# 工作联系单

工程名称: 水岸华府

编号: JLJS 2021-303 第 1 页, 共 1 页

事由: 关于二期园林施工与三期分界线确认事宜

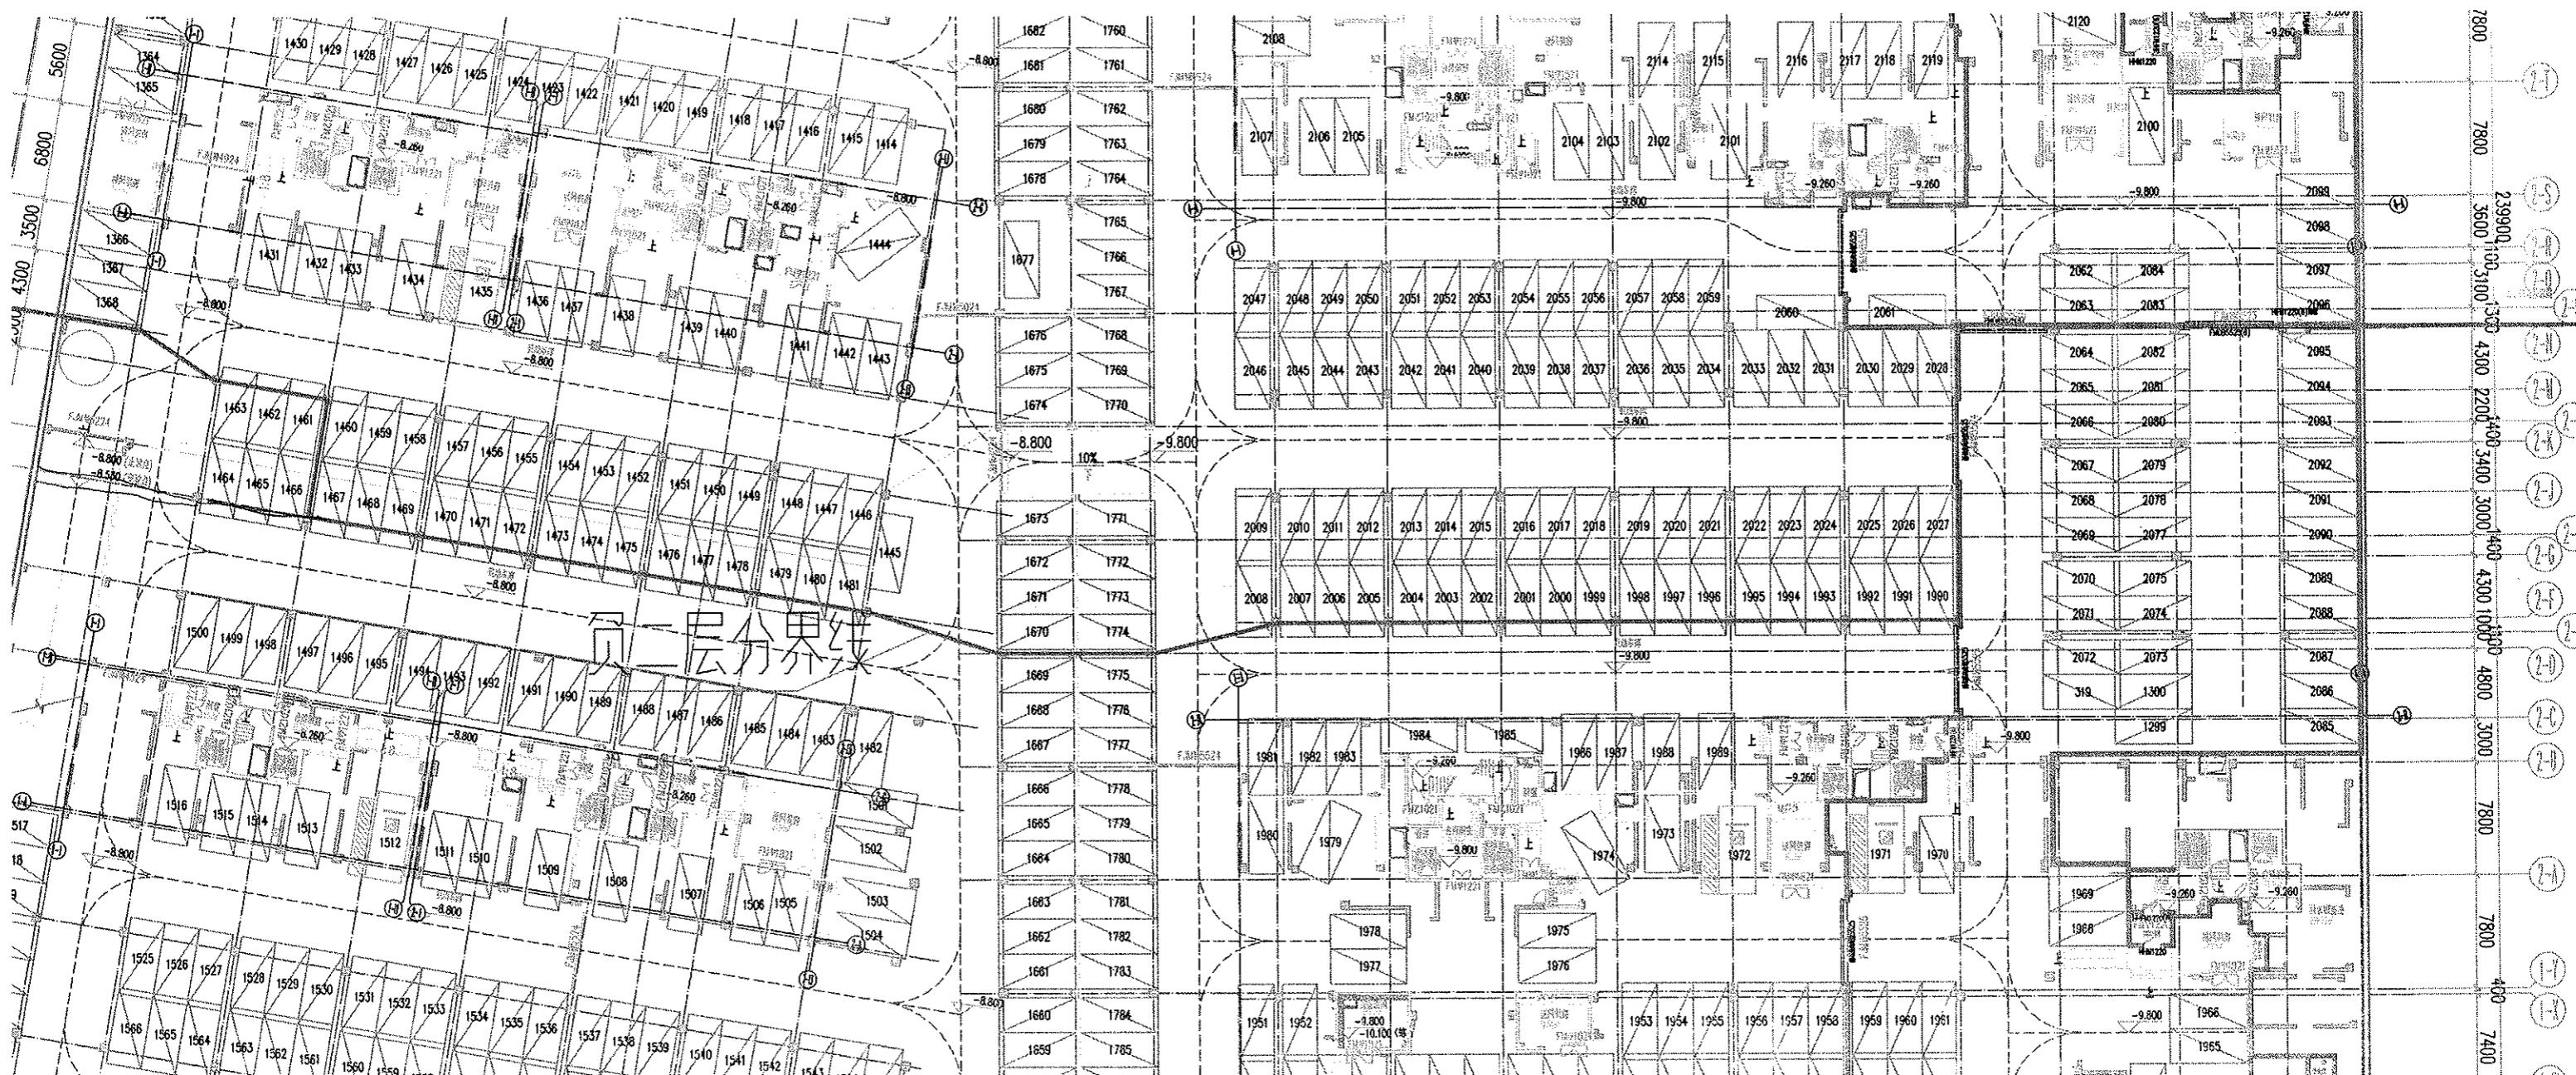
1、由于南峰水岸华府分为三期施工，一期即将进入竣工验收阶段，二期项目正在主体结构施工。为满足一期交房后功能分区和消防验收要求，现需对一、二期之间地上部分和地下部分采取临时隔断措施。地下室部分，根据（汽车库、修车库、停车场设计防火规范 GB50067-2014）5.1.6 条相关规定，当贴邻建造时，应采用防火墙隔开，防火墙耐火极限值应不低于 2h。现请工程中心提供一、二期之间地上部分和地下部分临时隔断的具体做法。（附一、二期分界图）

2、二、三期情况与一、二期相同。（附二、三期分界图）

回复：各分期根据当地验收要求设置临时隔断：

1. 地上部分：沿分期线（根据施工需要可适当调整） 签发：  
设置金属施工围挡，下部按覆土需要

设置挡土墙，材料用多孔页岩砖，做法参附件1B。

2. 地下室：沿分期线砌筑 200mm 厚蒸压加气块防火隔墙。 2020 年 7 月 14 日

仅验收一侧刮腻子三道（需保证墙面平整）。

墙体砌筑和拆除应做好成品保护措施。

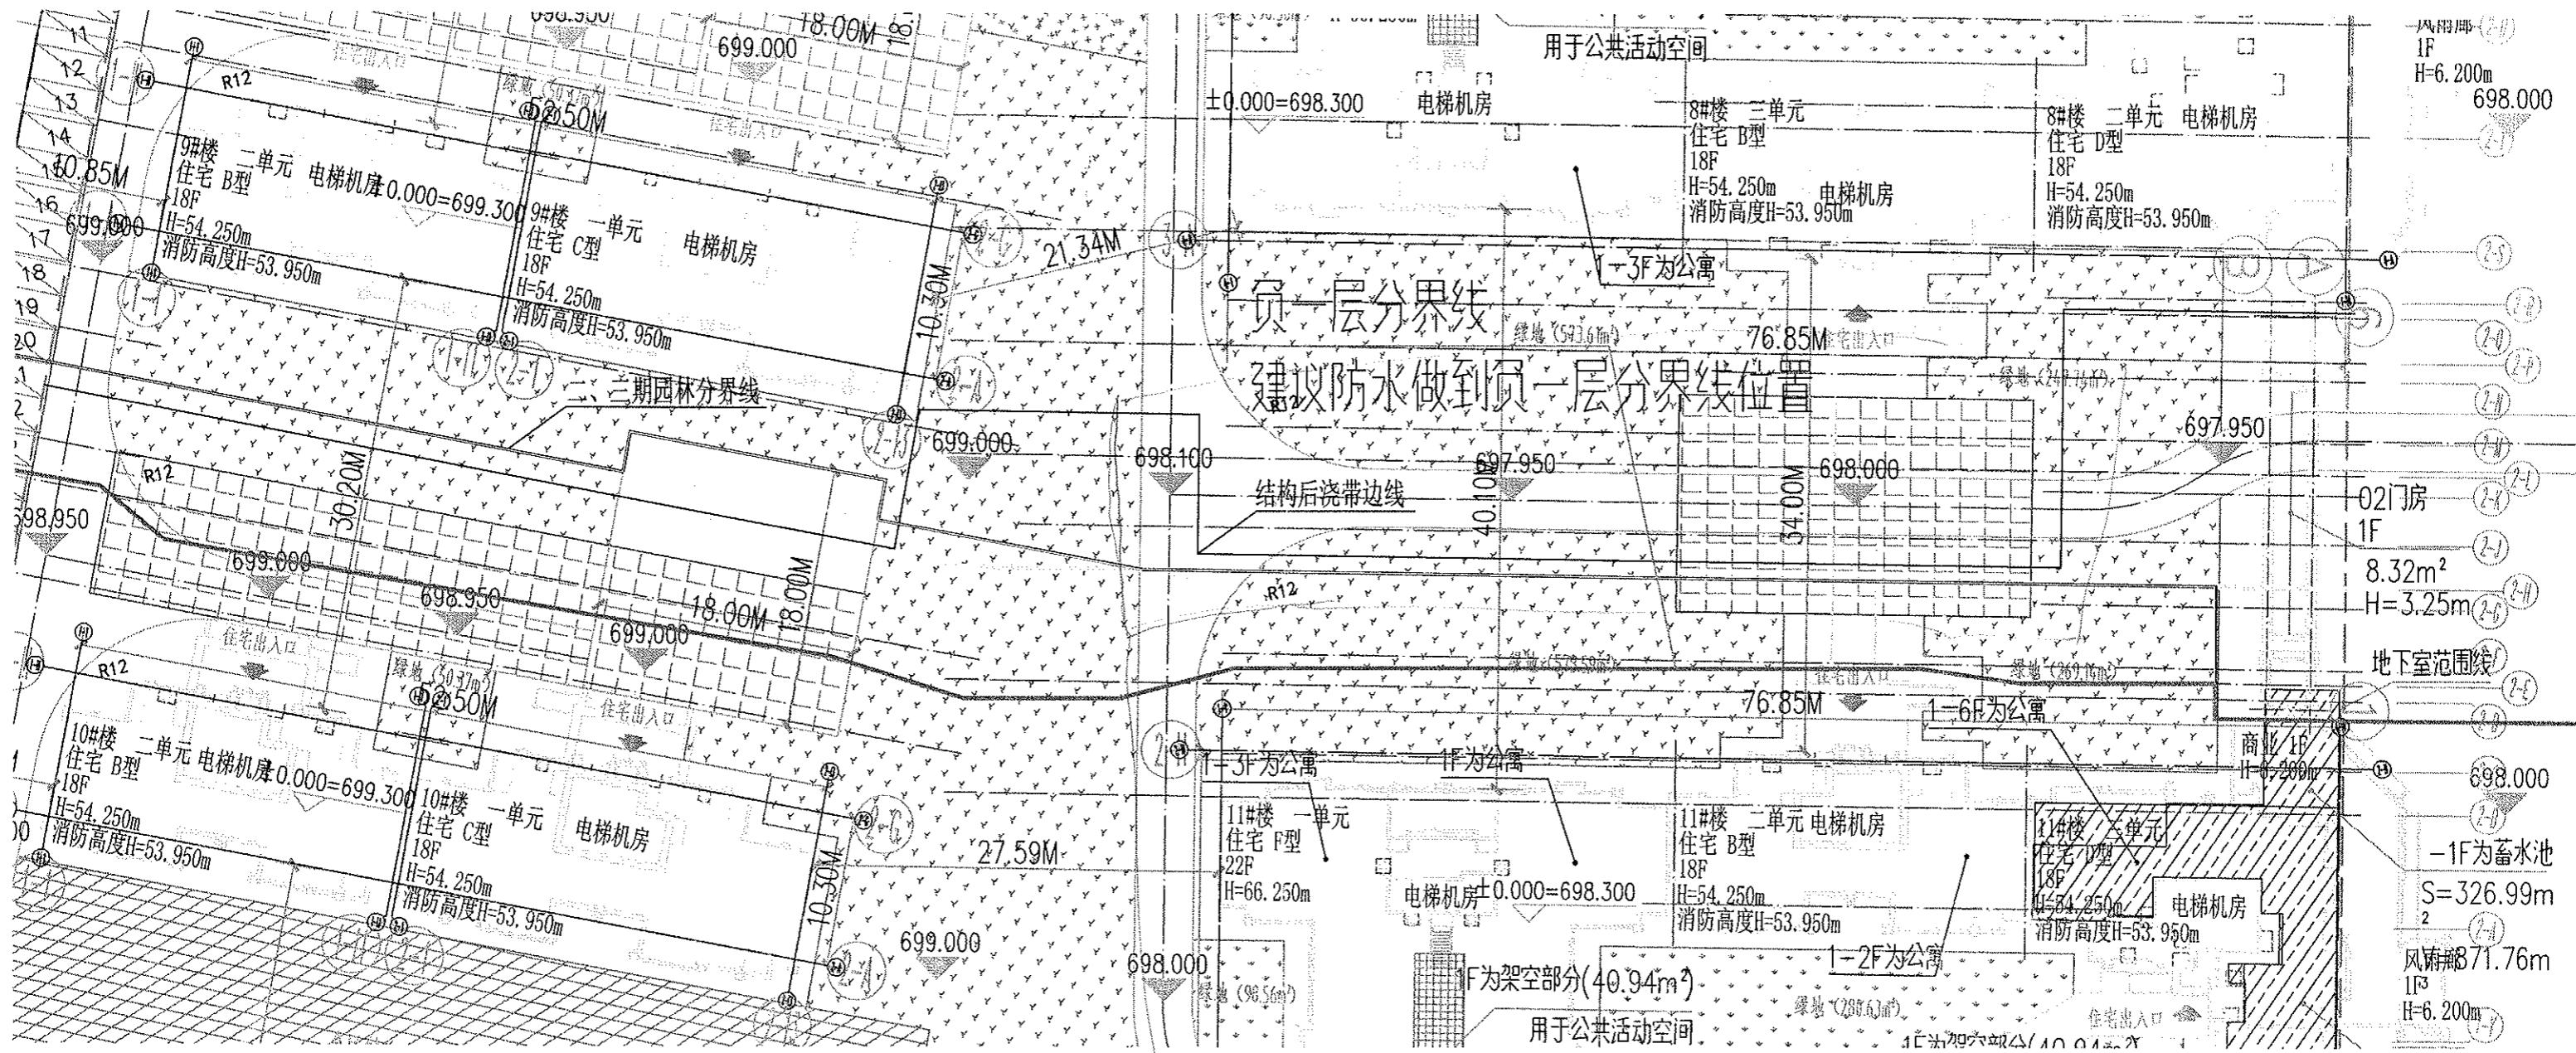
关于二期园林施工与三期交接处的分界线确认事宜, 我司分别画出顶板, 负一层, 负二层的二三期分界线, 详见附图。分界线均已超出二期界限, 为满足二期交房后功能分区和消防验收要求, 需对二、三期之间地上及地下部分采取临时隔断措施, 隔断措施做法是否参照 2020 年 9 月 24 日 SAHF-140 号联系函施工。请贵方审核及确认其具体做法。

1. 地上部分分界线应满足消防验收要求, 消防扑救面区域不能小于二期总图(03)界线宽度。
2. 隔墙材质及做法是否调整清楚

→ 此区域为观察应激绿斑点

情况设水系，主大门加通道景观

满足朴树的而制墨同意其此固分界  
及主管部门监制
